**AVIS RELATIF À LA PROTECTION
CONTRE LES EVENTUELS EFFETS NOCIFS ET NUISANCES
PROVOQUÉS PAR LES RAYONNEMENTS NON IONISANTS
GÉNÉRÉS PAR DES ANTENNES ÉMETTRICES STATIONNAIRES**

Commune : BLEGNY - Exploitant : TELENET GROUP

Référence exploitant : LG2297B

Rapport n° 2908 / 2025

Figure 1 : Vue en plan des lieux de séjour et des points de contrôle

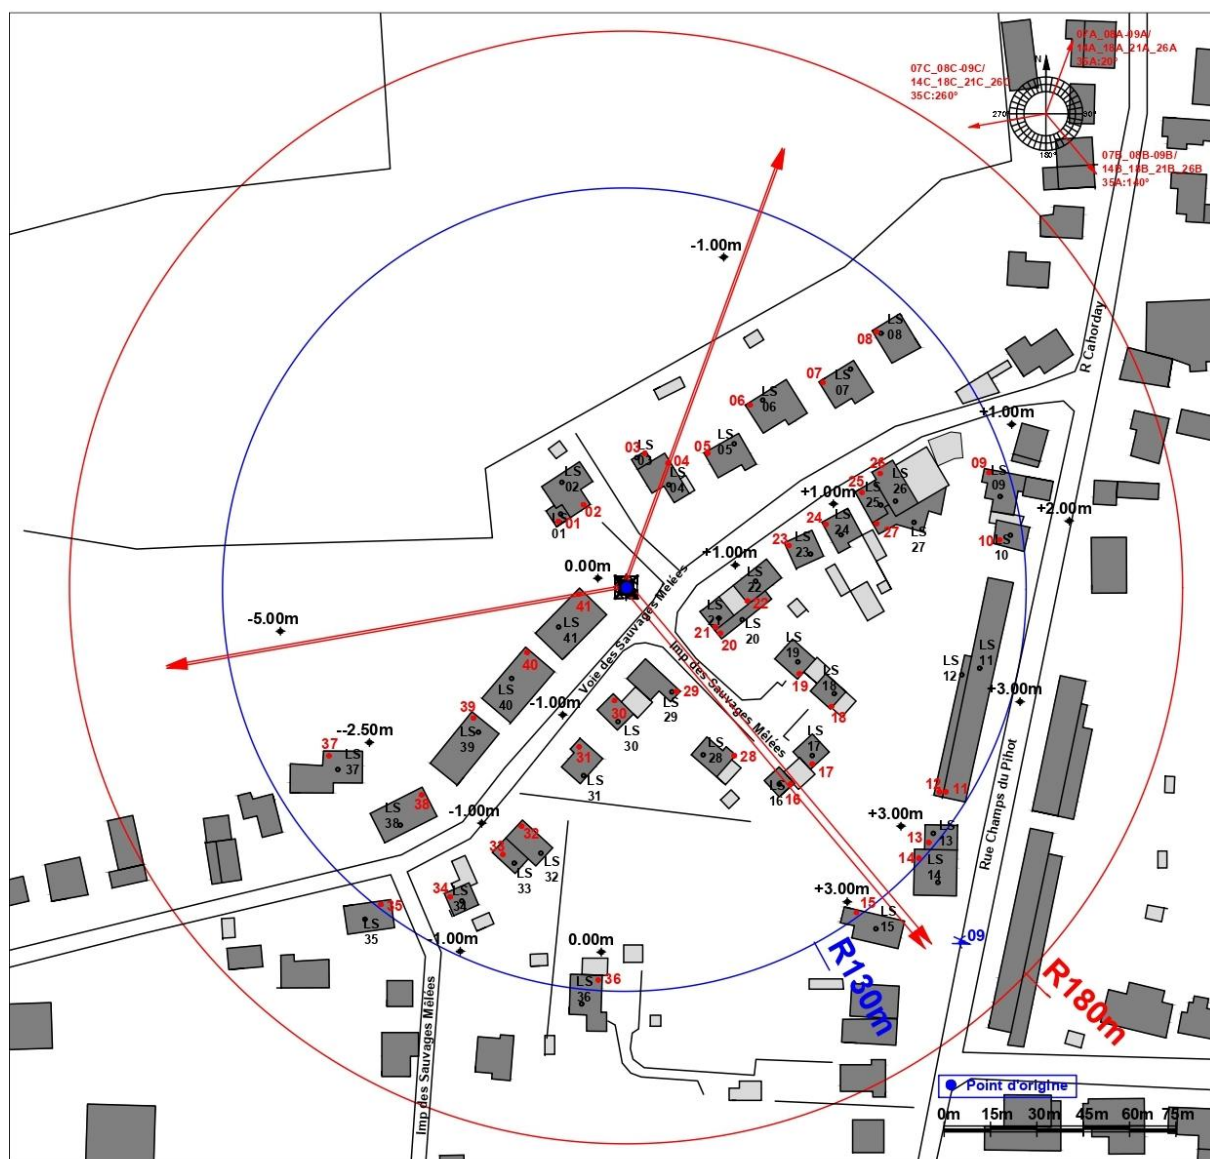
Les fréquences d'émission, la puissance rayonnée par chacune des antennes et leur gain permettent de déterminer le rayon de la zone à analyser. Tout dépassement de la limite par installation est exclu en dehors de cette zone. Le tableau 2 reprend les 35 LS² pour lesquels l'indice d'exposition est le plus élevé. Les différentes colonnes indiquent :

- le numéro du point de contrôle repris sur un des plans de la figure 1;
- le numéro du LS dans lequel se trouve le point de contrôle de la 1^{ère} colonne ;
- l'atténuation d'obstacle prise en compte pour le calcul de l'indice d'exposition dans le LS ;
- le résultat du calcul de l'indice d'exposition.

En ce qui concerne les antennes de l'installation mentionnées dans le tableau 1, la distance maximale à laquelle la limite pourrait être atteinte, à l'extérieur, est égale à 130,1 m. S'il n'y a pas de LS à une distance inférieure, les antennes respectent forcément la limite d'immission.

Dans le cas des LS situés à l'intérieur des bâtiments, une atténuation d'obstacle est prise en compte et il en résulte que la distance maximale à laquelle la limite pourrait être atteinte se réduit à 93,3 m.

Figure 2 : Vue en plan des installations d'antennes dans un rayon de 300 mètres autour de l'installation faisant l'objet de la demande d'avis

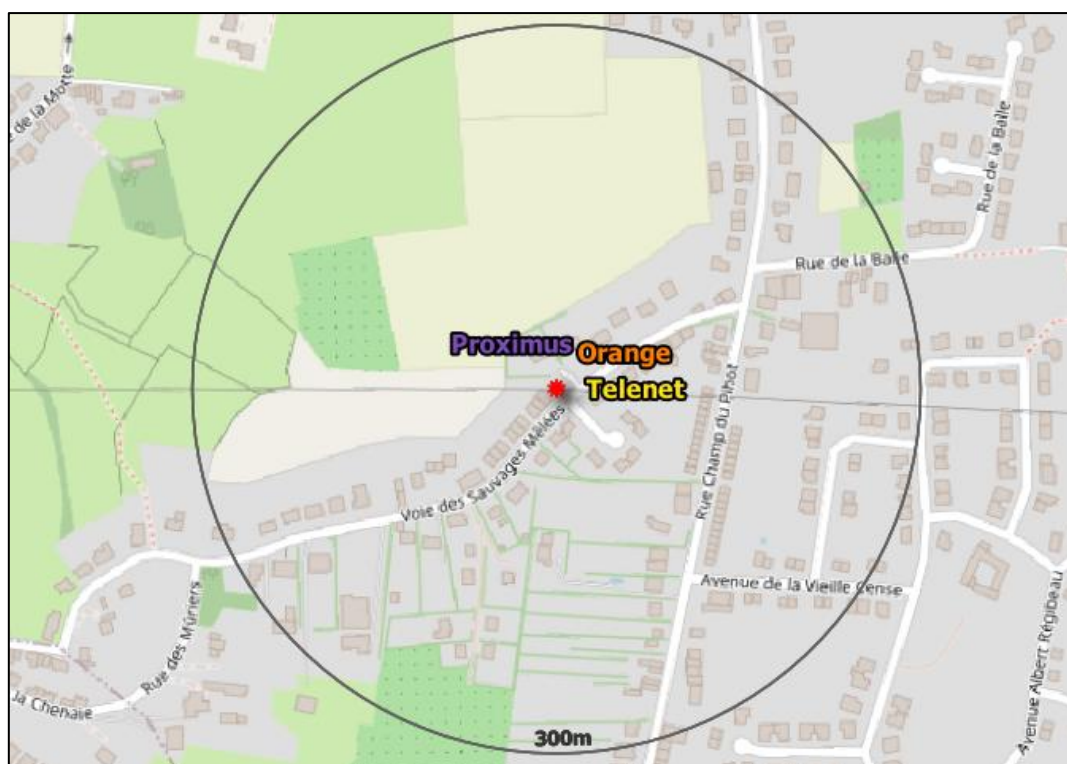
Le plan en projection verticale de la figure 2 indique la localisation des installations d'antennes émettrices stationnaires visées par le décret et situées dans un rayon de 300 mètres autour de l'installation référencée dans le paragraphe 2 et localisée au centre du cercle. Les données de localisation de ces antennes et les avis correspondant sont accessibles via le cadastre en ligne des antennes émettrices stationnaires⁸. Les installations prises en compte dans l'évaluation du respect de la limite cumulative sont les installations d'antennes émettrices déclarées en service par l'exploitant à la date du présent avis, à l'exception de l'installation référencée dans le paragraphe 2 et éventuellement d'autres installations ayant fait l'objet d'une demande d'avis à la même date et qui sont situées à l'intérieur de la zone de 300 mètres de rayon.

- a) il y a au plus 4 installations d'antennes émettrices stationnaires présentes dans la zone d'évaluation de 300 mètres de rayon représentée dans la figure 2, y inclus l'installation référencée dans le paragraphe 2 : la limite cumulative définie à l'article 4, §2 du décret est nécessairement respectée dans les lieux de séjour à l'intérieur de la zone d'évaluation de 300 mètres de rayon ;

- b) il y a exactement 5 installations d'antennes émettrices stationnaires présentes dans la zone d'évaluation de 300 mètres de rayon représentée dans la figure 2, y inclus l'installation référencée dans le paragraphe 2 et il existe, pour 3 ou 4 de ces installations, un avis attestant le respect de la limite abrogée de 3 V/m : la limite cumulative définie à l'article 4, §2 du décret est nécessairement respectée dans les lieux de séjour à l'intérieur de la zone d'évaluation de 300 mètres de rayon ;

- c) dans tous les autres cas, il a été vérifié que la limite cumulative définie à l'article 4, §2 du décret n'est pas dépassée dans les lieux de séjour sur base du nombre d'installations localisées dans la zone d'évaluation de 300 mètres de rayon représentée dans la figure 2, de leur localisation ainsi que des données inscrites dans la figure 1 et au paragraphe 4 du présent avis et dans les avis attestant le respect de la limite par installation ou de la limite abrogée de 3 V/m relatifs aux autres installations reprises dans la figure 2.

Compte tenu des considérations ci-dessus, il apparaît que l'intensité du rayonnement électromagnétique généré, dans les lieux de séjour situés dans un rayon de 300 mètres autour de l'installation référencée dans le paragraphe 2, par l'ensemble des antennes émettrices stationnaires de l'ensemble des exploitants du même site d'antennes émettrices stationnaires respecte la limite fixée à l'article 4, § 2 du décret.
